日本原子力発電株式会社敦賀発電所 2 号炉の審査資料の誤り等を踏まえた
今後の審査の進め方

令和 5 年 4 月 5 日
原子力規制庁

日本原子力発電(株)敦賀2号炉における審査資料の誤りの詳細

H27-B-1孔 深度74.36～74.50mの破碎部における薄片試料作製位置と最新活動面の関係

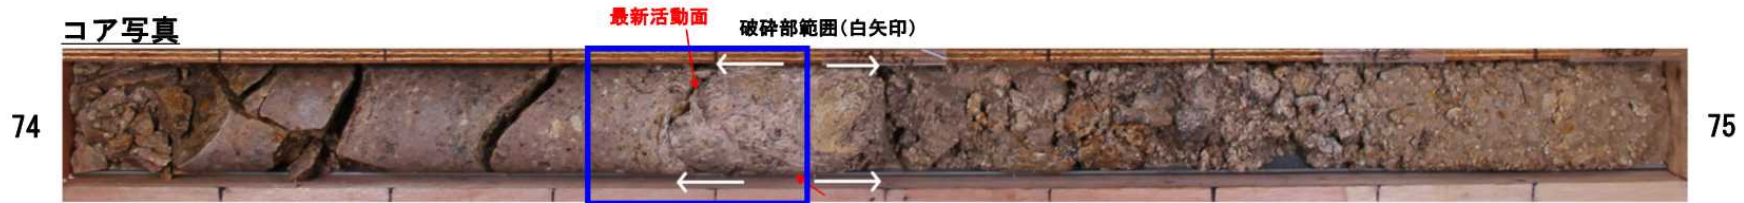
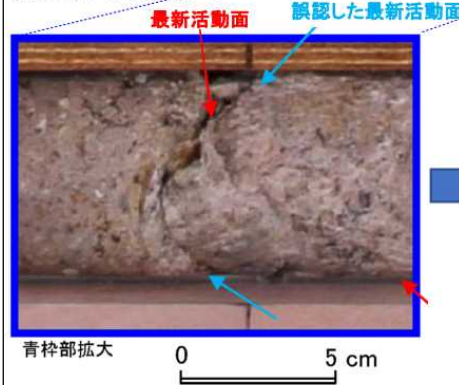
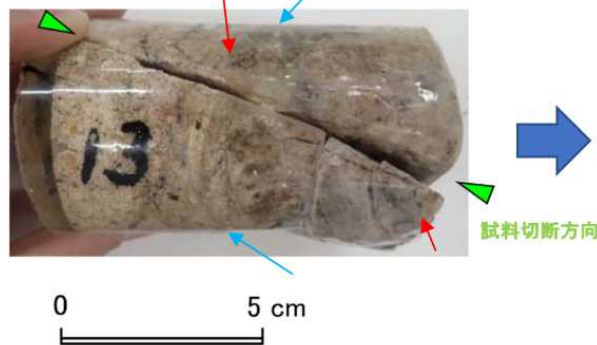
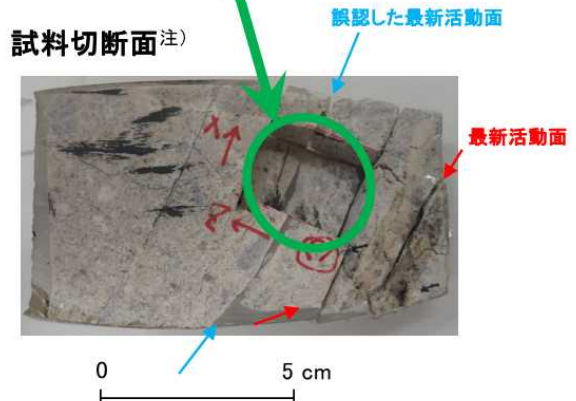
第1113回審査会合でのコメントを踏まえ、条線観察及び薄片観察における観察箇所や試料作製箇所の適切性を分かりやすく確認できる資料を作成するために、研磨片の残試料を組み合わせたところ、薄片試料が最新活動面（深度74.40m）で作製されていないことを確認した。

試料切断方向は、最新活動面に直交、かつ、条線方向に平行に設定する（当該試料は誤った方向に切断されてる）。

薄片試料が最新活動面位置で作製されていなかった。

47のエビデンス (変位センス) (1/2)

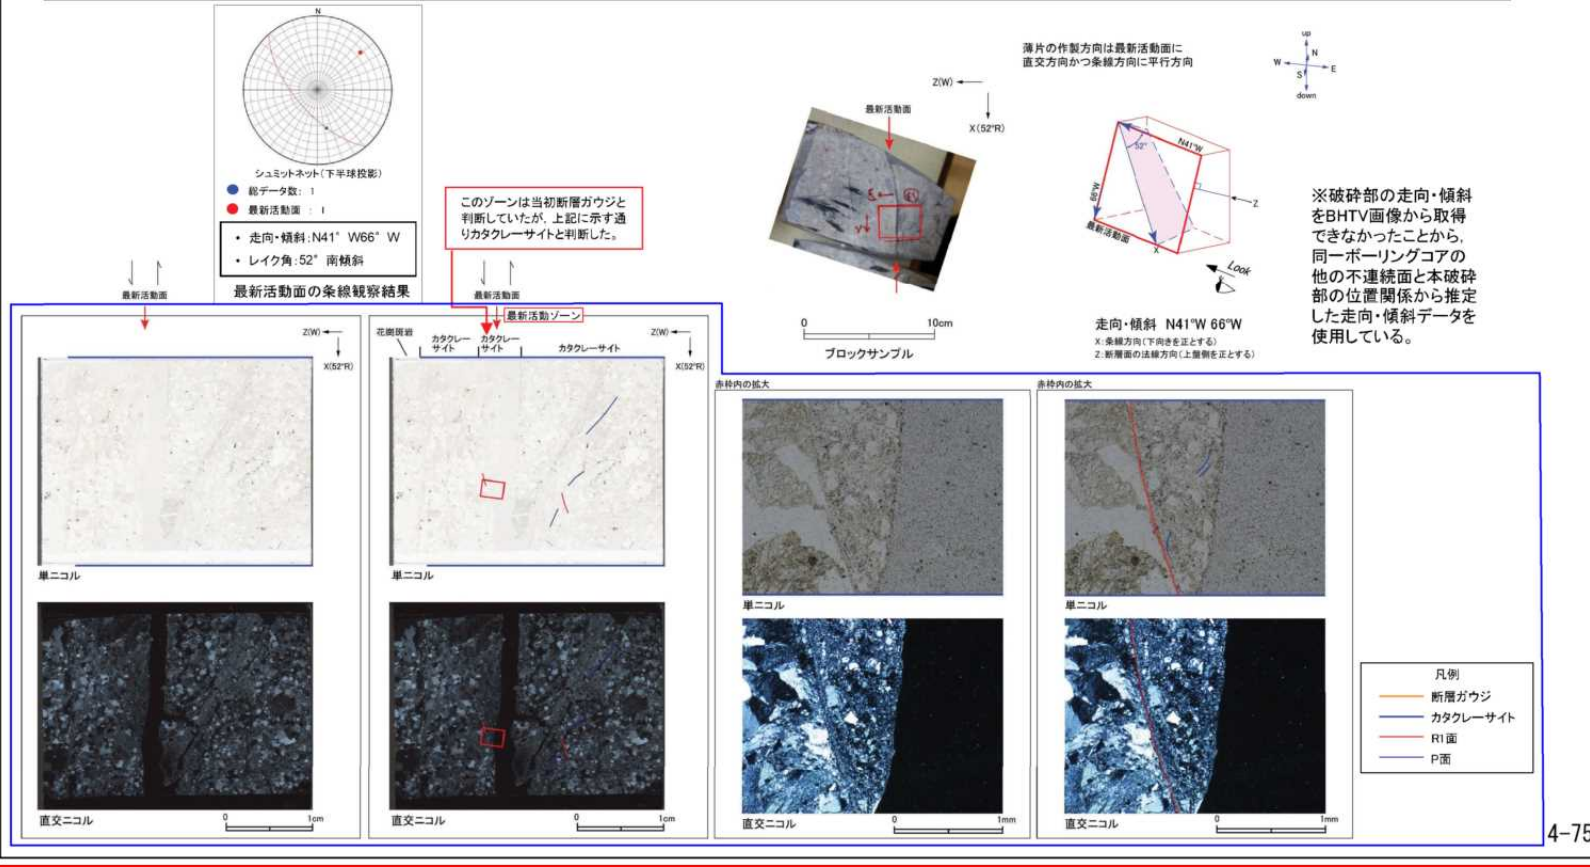
・H27-B-1のボーリングコアから採取した薄片試料の観察結果によれば最新活動面(深度74.40m)の変位センスは、左ずれを伴う正断層成分が卓越する。
 ・断層岩区分については、最新活動ゾーンは周辺のカタクレーサイトのゾーンより細粒であり、局所的ではあるが幅6mm程度の範囲で粘土鉱物が若干認められることから、断層ガウジと判断していた。
 ・最新活動ゾーンに以下の特徴が認められることから、カタクレーサイトのみからなる破砕部であると判断した。
 > (カタクレーサイト)基質を構成する粘土鉱物は少ない。
 > (カタクレーサイト)最新活動面に沿った帯状の粘土状部は局所的である。
 > (カタクレーサイト)角ばった岩片が多い。
 > (カタクレーサイト)ジグソー状の角礫群が認められる。

・薄片試料を再作製し、観察した結果を記載する。
